改善箇所説明図

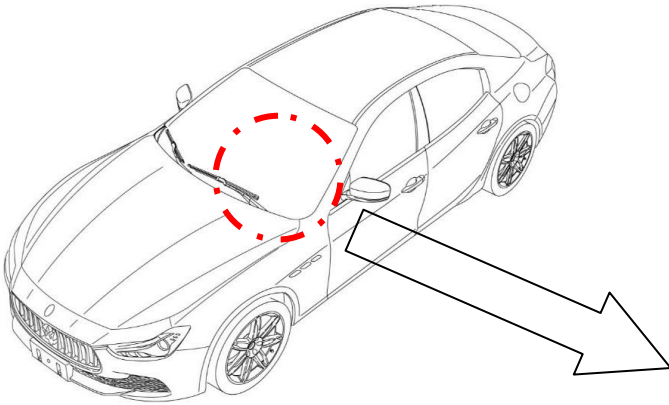
変速機のシフトレバーにおいて、シフトポジションを選択後に当該レバーは中央位置に戻る構造のため、車両が停止する前にPレンジにシフトしようとしてもできないが、運転者はPレンジにシフトしたものと誤認することがある。そのため、駐車ブレーキをかけずに車外に出ると車両が動き出すおそれがある。

全車両、車両のコントロールユニットのソフトウェアの書換えを行い、特定の条件下で、自動的にギアがPレンジにシフトするようにする。また、ドアの開放をより確実に検知するため、ドアラッチを対策品と交換する。本機能に関わる取扱説明書の追補を発行し、ユーザーに配布する。
